Dotyczy: „Poprawa infrastruktury sportowej w COS-OPO w Zakopanem– remont hali sportowej w systemie zaprojektuj i wybuduj”

Zamawiający działając na podstawie art. 38 ust. 2 oraz na podstawie art. 38 ust. 4 ustawy Prawo zamówień publicznych (Dz. U. z 2017 r. poz. 1579, ze zm.) udziela odpowiedzi na pytanie z dnia 19.10.2017 r. dokonując jednocześnie zmiany treści specyfikacji istotnych warunków zamówienia oraz jej modyfikacji w następującym zakresie:

1. Wymiana oświetlenia

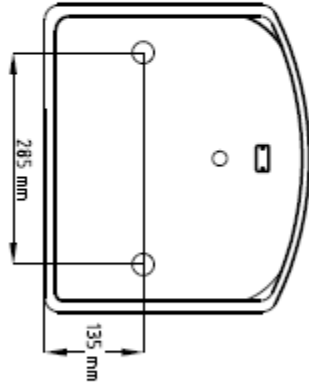
Zakres rzeczowy zadania obejmuje między innymi roboty w zakresie wymiany oświetlenia na oświetlenie LED. Należy uwzględnić oprawy o wysokiej trwałości i odpowiednio je zabezpieczyć. W tym miejscu wskazuje się, że sufit starej hali sportowej jest nieregularny. Uprasza się zatem wszystkich oferentów o dokładne analizowanie istniejących warunków, tym bardziej, w związku z wykonywaniem stosownych obliczeń w programie np. dialux (odbicie światła może być zróżnicowane, nie jest na pewno typowe). Jest to ważna kwestia użytkowa, Wykonawcy zatem winni się zapoznać co najmniej z materiałami załączonymi do postępowania – w pliku inwentaryzacji oraz winni na to zwrócić szczególną uwagę.
